R19-1430-Gieten-Oude Groningerweg

<u>Object:</u>	11 bomen in nieuwbouwplan
<u>Locatie:</u>	Oude Groningerweg, Gieten
<u>Eigenaar:</u>	Gemeente AA en Hunze Postbus 93 9460 BH Gieten
<u>Opdrachtgevers:</u>	Gemeente AA en Hunze Beleidsmedewerker RO De heer Bert Lunshof Postbus 93 9460 BH Gieten De heer ir O.J. Meijer Kosterpad 7 7451 Ek Holten
<u>Opname:</u>	7 maart 2019
<u>Doelstelling:</u>	Boombeoordeling / randvoorwaardenanalyse
<u>Advies:</u>	Boomsparende maatregelen / inrichtingsadvies
<u>Toelichting:</u>	Zie bijlage (totaal aantal pagina's: 14)

Valthermond, d.d. 22 april 2019

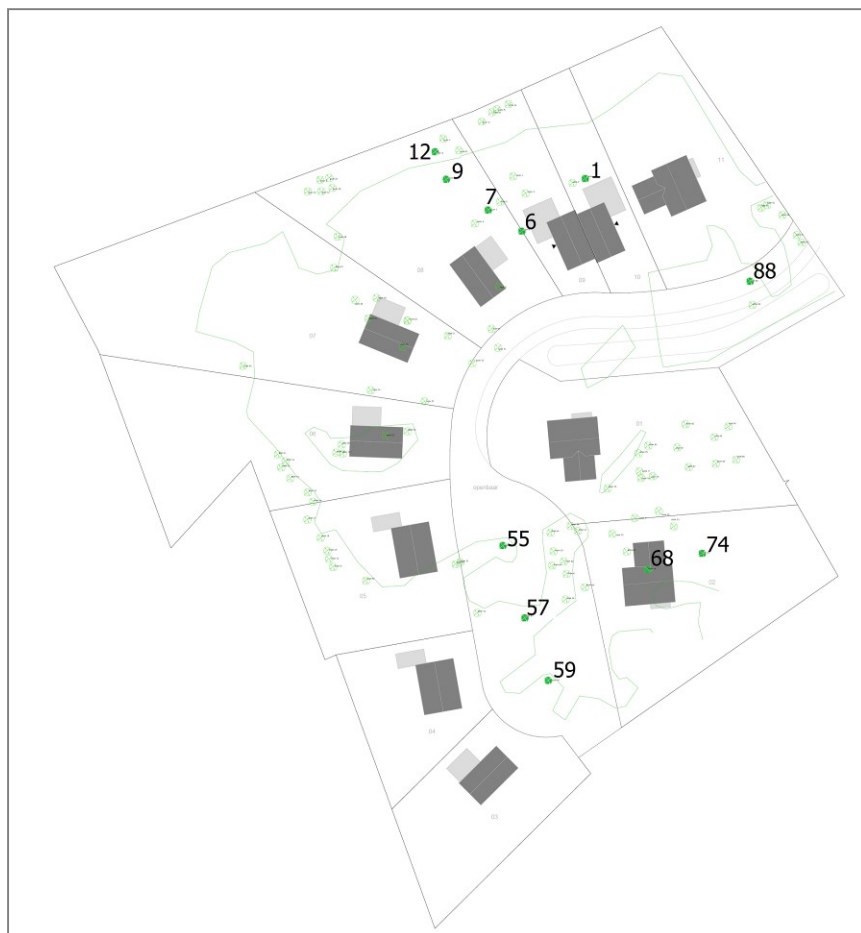
De nieuwbouw wordt gerealiseerd op een perceel ten zuiden van de begraafplaats in Gieten. De bomen zijn ingemeten en weergegeven in de ontwerpsschets (kaartje hiernaast). Het kaartje geeft niet de definitieve kavelindeling weer!

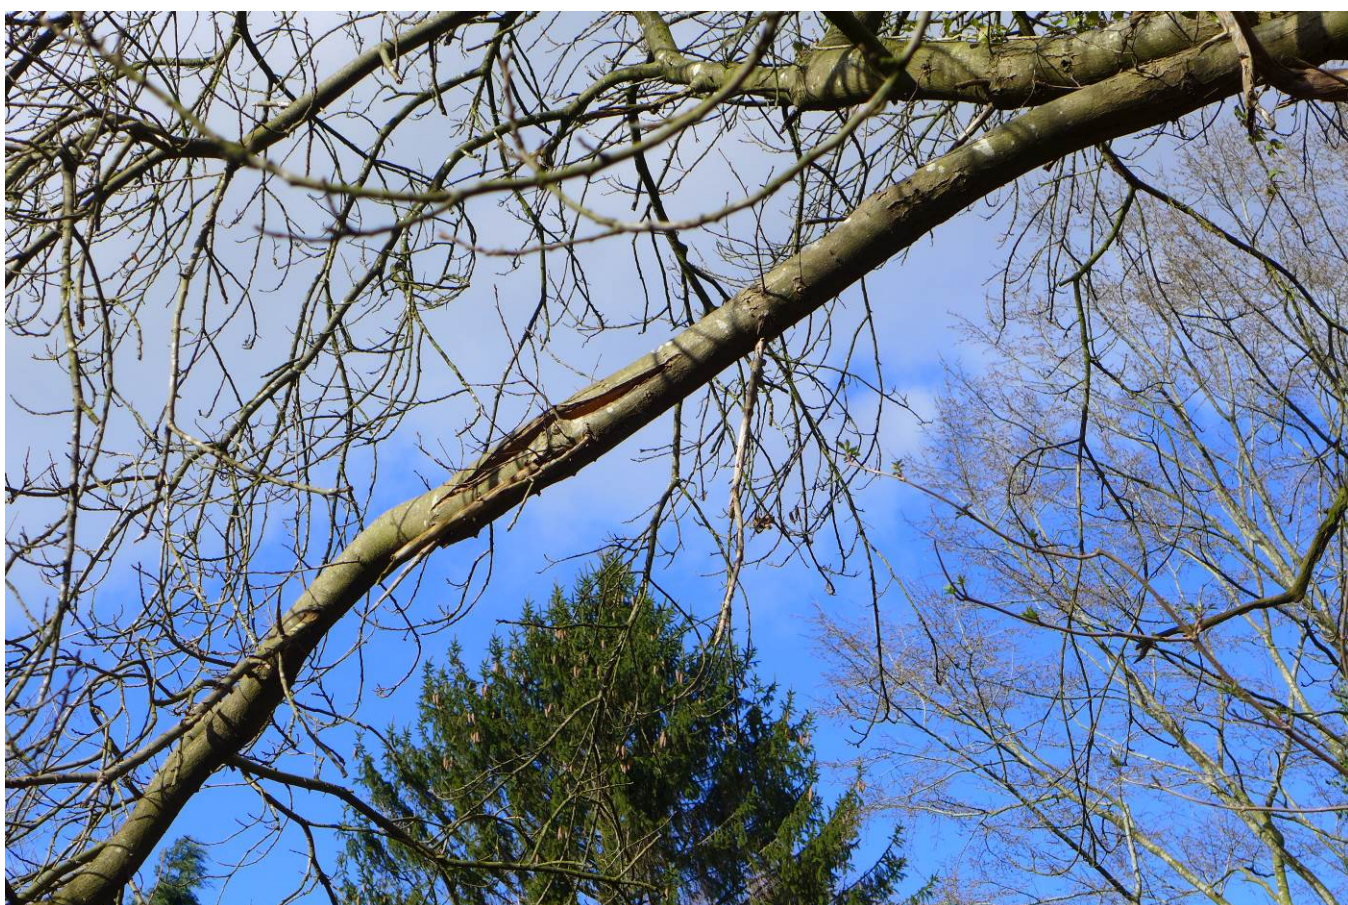
De ontwerpschets gaat uit van een aantal kavels langs een ontsluitingsweg die uitloopt op een ovaal keerpunt. De Japanse honingboom staat bij de ingang van het project. Binnen het keerpunt komen de fijnspar en de tamme kastanjes te staan. De overige te handhaven bomen komen in de kavels te staan. In de ontwerpschets staan vier bomen (nr. 1, 6, 7 en 68) op erg korte afstand van de nieuwbouw.

Uit de ontwerpschets zijn de volgende potentiële knelpunten te herleiden:

- directe (wortel-)schade door graafwerk en aanleg van verhardingen of bebouwing;
- verdichting van de bodem en indirecte wortelschade door grondverzet en op- en overslag van bouwmaterialen;
- verstoring van de waterhuishouding binnen het keerpunt omdat de fundatie van de weg werkt als een dijk en de verticale grondwaterstromen belemmert. De groeiplaats van de drie bomen raakt geïsoleerd van de omgeving.

- Projecteer de bebouwing, verhardingen, nutsvoorzieningen en overig graafwerk ruim buiten de verticale kroonprojectie van de te handhaven bomen. In verband met de geringe bewortelingsdiepte reiken de wortels tot ver buiten de kroonprojectie. Daarom wordt aangeraden minstens twee meter buiten de kroonprojectie te blijven;

- Het ziet er naar uit dat het keerpunt verruimd zal moeten worden om de bomen voldoende ruimte te blijven bieden. Om te voorkomen dat overtollig water opgesloten raakt in het groenvak met de drie bomen, wordt aanbevolen om een ontwateringsmogelijkheid te creëren. Dat kan door aan de rand van de verharding op ca. 60cm diepte een drain aan te brengen. De drain kan overtollig water afvoeren naar de wadi of de hemelwaterafvoer. Voorzieningen om de drain regelmatig te kunnen spoelen zijn ook nodig;

- In de ontwerpsschets is te zien dat de instandhouding van alle bomen nog niet samengaat met de realisatie van de bebouwing. Er zal wat moeten worden geschoven met kavelgrenzen om dit voor elkaar te krijgen. Voor de toekomst is het van belang dat alle partijen goed zijn ingelicht over de speciale status van de bomen. Met de toekomstige eigenaren van de nieuwbouwwoningen zullen duidelijke afspraken moeten worden gemaakt over de duurzame instandhouding van de bomen.
